# Følggebrev- Høring av endringer i plan

## Områderegulering for Verven-Sunde, planID 201719

Figur 2: Nordlig og sørlig fasade, høringsforslag

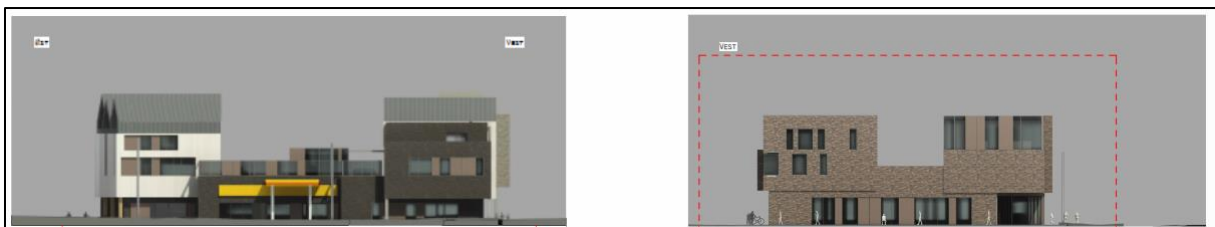
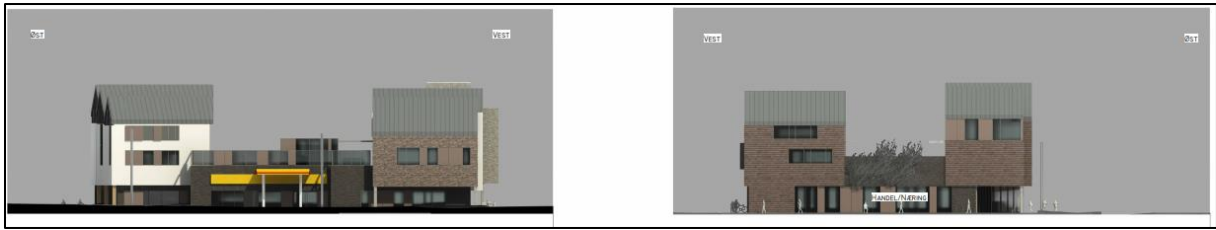
For bebyggelsens nordre og sørlige fasade er bebyggelsen trukket inn på begge sider for å få mer sol inn i «gårdsrommet» og private uteområder mot vest. Takform er også endret.

Figur 8: Trinn 1 sett fra vest, høringsforslag

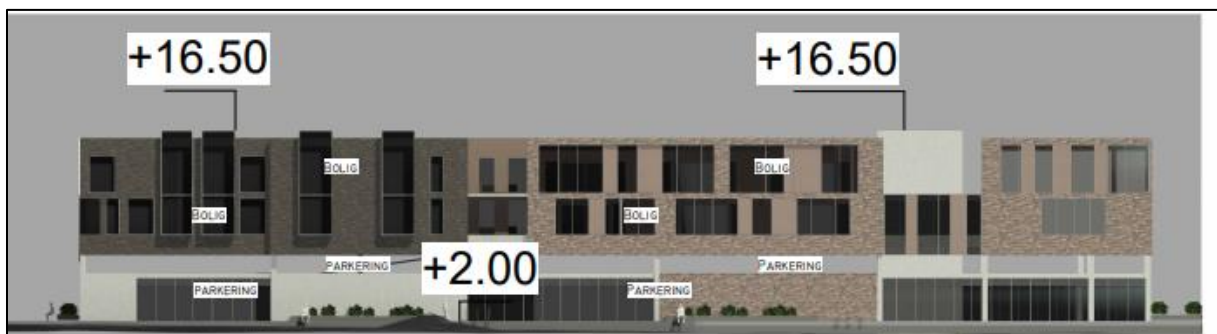
- Endring i takform fra flatt til saltak
- Fasader er brutt opp ved hjelp av materialer og farger for å skape mer variasjon og liv i fasaden
- Endringer i høyder, fra kote +16,35 til +19,5 på deler av bebyggelsen.

Figur 17: Isometri sett fra øst, nytt revidert forslag

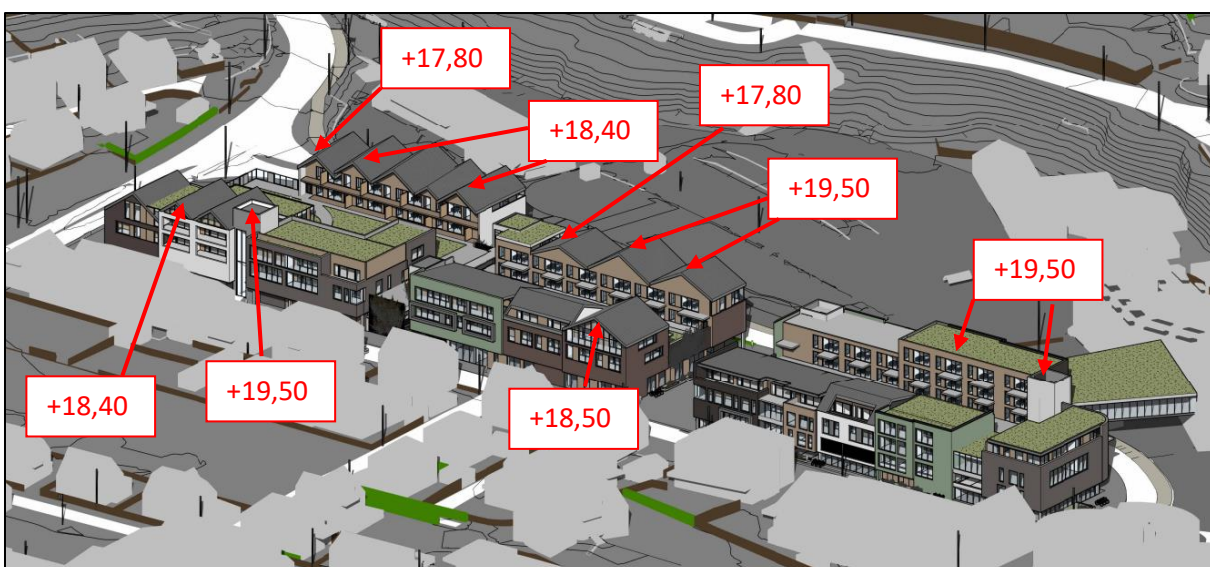
Samlet er endringene gjort for å unngå en kompakt og monoton bygningsmasse gjennom å bryte opp fasader og høyder. I figur 19 er alle høyder som bryter med vedtaket om maks kote +16,5 (nå +16,8) for majoriteten av bebyggelsen.

Figur 20: Plankart med forslag til endringer. #2 videreføres fra høringsforslaget og for #1 legges det inn en presisering. Se 5.1.

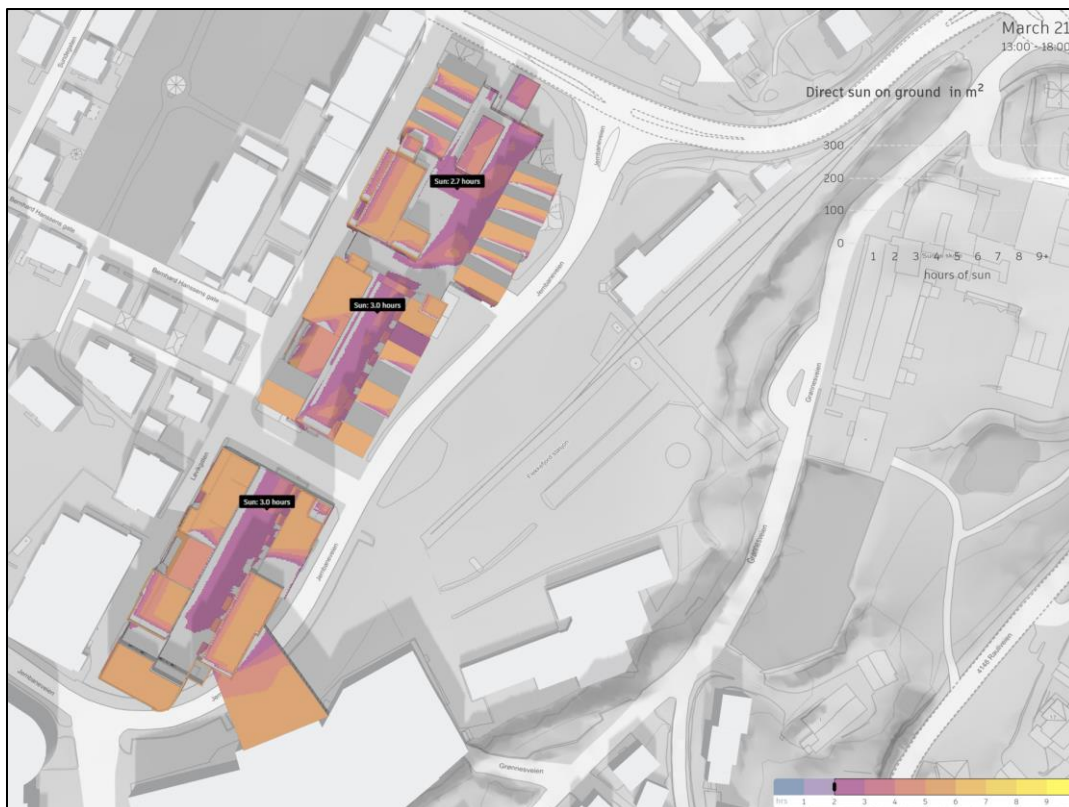
Det foreslås at de delene av bebyggelsen som kan ha høyde over kote + 16,8 markeres med bestemmelsesområder (rød markering) i plankartet. Dette er den samme måten høydebegrensninger ble sikret i høringsforslaget.

For bebyggelse innenfor Bestemmelsesområde er maks mønehøyde +19,5 meter og maks gesims +18 meter.

For bebyggelse innenfor Bestemmelsesområde er maks mønehøyde +17,70 meter og maks gesims +14,70 meter.

For bebyggelse innenfor Bestemmelsesområde er maks mønehøyde +17,10 meter og maks gesims +15 meter.

For bebyggelse innenfor Bestemmelsesområde er maks mønehøyde +19,50 meter og maks gesims +18 meter.
